改善箇所説明図

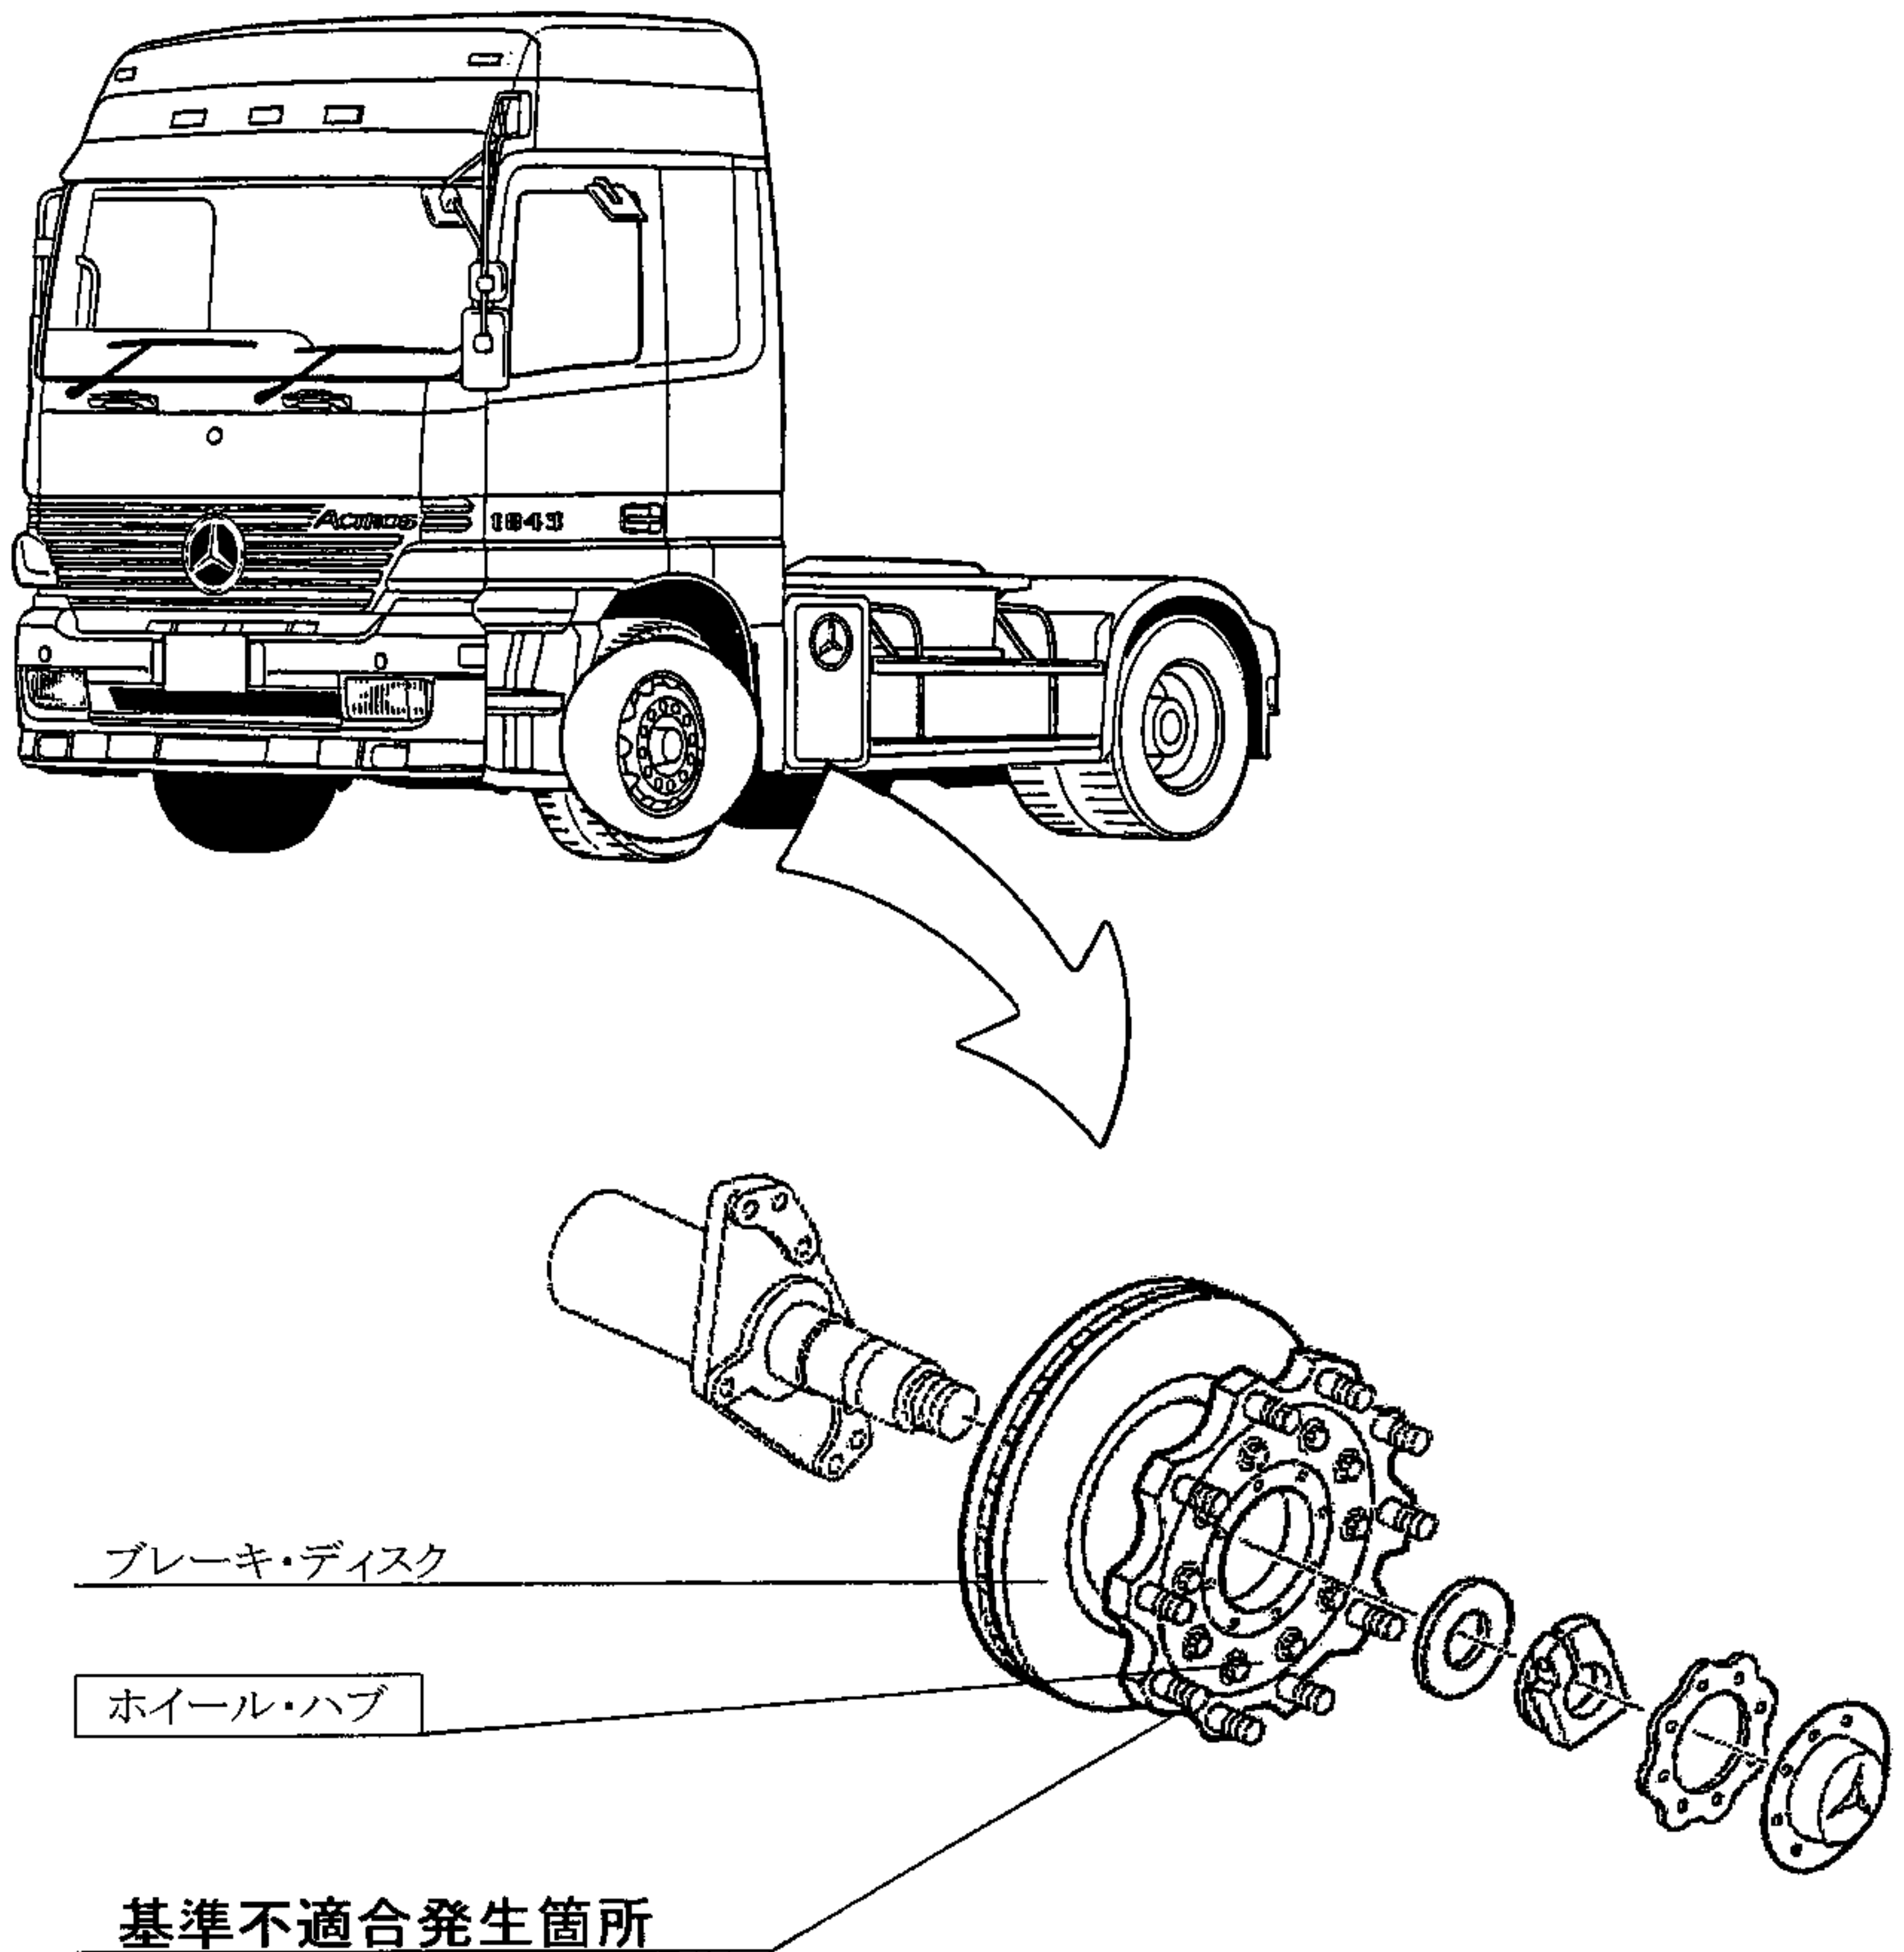
走行装置において、前車軸及び非駆動後車軸に装着されているホイール・ハブの強度が不足しているため、そのままの状態で使用を続けると、当該ハブに亀裂が発生し、最悪の場合、ハブが破損して取り付けられている車輪が走行中に外れ、走行不能となるおそれがある。

全車両、前車軸及び非駆動後車軸に装着されているホイール・ハブを対策品と交換する。
